**Avis de la mission régionale d'autorité environnementale
Projet de construction et d'exploitation d'une centrale photovoltaïque au sol-
commune de Lachapelle-Auzac (Lot)**

N° saisine : 2021- 10195

N° MRAe 2022APO25

Avis émis le 21 mars 2022

Plan de masse du projet — Source IDE environnement

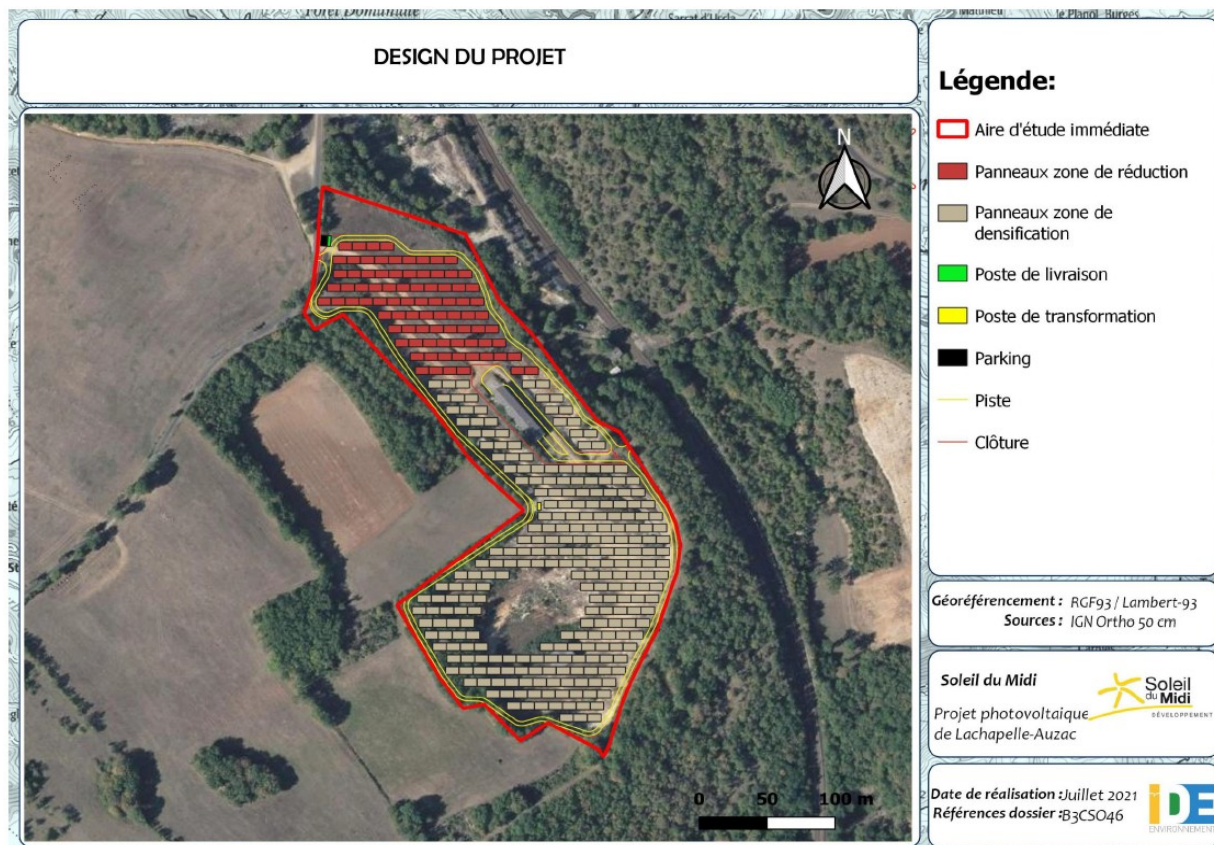
En se reportant à la carte des enjeux écologiques et implantation du projet (figure 19 p.24 du résumé non technique), le plan de masse se superpose à la lisière et aux chênaies thermophiles bien que l'étude d'impact stipule que les lisières seront maintenues. Ces évitements n'apparaissent pas en visionnant la carte. Les lisières de bois pour lesquelles des enjeux forts ont été attribués représentent une forte activité de chasse pour les chiroptères. Les lisières présentent aussi un certain intérêt pour des espèces nicheuses oiseaux des milieux ouverts et comme zone de chasse pour des rapaces et insectivores.

La MRAe recommande de s'assurer que les lisières forestières présentant des enjeux forts pour la faune volante seront préservées ou si nécessaire de proposer des mesures ERC adaptées.

Carte d'implantation du projet et enjeux relatifs aux habitats naturels et à la flore du projet — source IDE Environnement

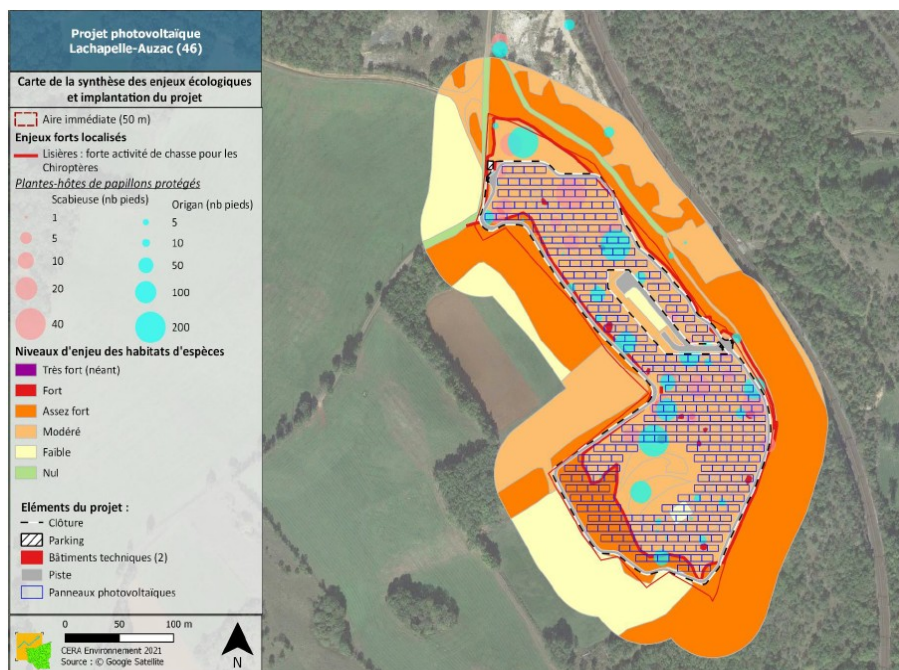
La destruction ou modification des habitats naturels lors de la phase chantier concerne à la fois les habitats qui seront altérés ou dégradés, car situés au niveau du lieu d'implantation des infrastructures (structures comportant les modules photovoltaïques, locaux contenant onduleurs et transformateurs, poste de livraison, liaisons électriques, chemins d'accès...), et les surfaces modifiées du fait des interventions de chantier (suppression des ligneux, circulation et stationnement des engins, dépôt de matériaux et matériels, création des tranchées pour les câbles électriques, base vie...). L'amplification de l'espacement entre les panneaux photovoltaïques va permettre de limiter l'impact sur cet habitat communautaire.

Le projet actuel aura une emprise au sol sur une surface de 1,25 ha de ces pelouses calcaires. L'impact aura lieu essentiellement en phase de travaux. En effet, seuls les pieux d'ancrage des panneaux engendreront une destruction permanente des habitats, sur une surface bien plus réduite. Un autre habitat, les chênaies pubescentes thermophiles (enjeu attribué de modéré et fort pour les lisières), sera impacté par l'implantation du projet, à hauteur de 0,42 ha au total.

En lien avec le paragraphe sur la justification du projet, la MRAe recommande d'adapter le périmètre du projet photovoltaïque au sol, pour permettre de limiter les impacts sur les lisières de bois et les chênaies.
